# INFORMACION TECNICA

## Chasis afectados : ICC17

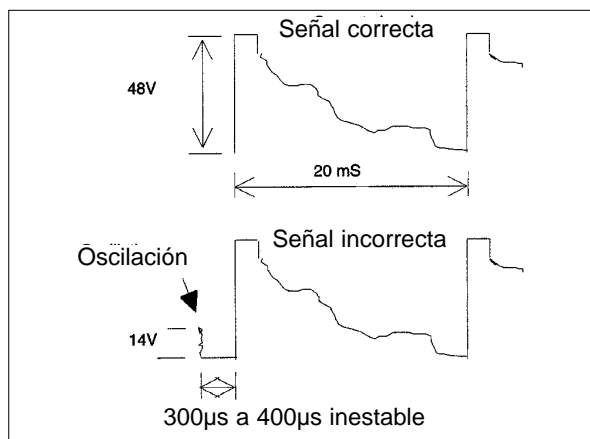
Oscilación parásita en la patilla 7 de IF01 (ver oscilogramas)

- Cambiar RF08 de  $4\Omega$  ó  $33\Omega$  por  $68\Omega$  5% 0.700W (código 15009050)
- Cambiar CF08 de 100nF por 220nF 20% 63V (código 43302770)

Si el defecto continúa, cambiar el C.I. IF01
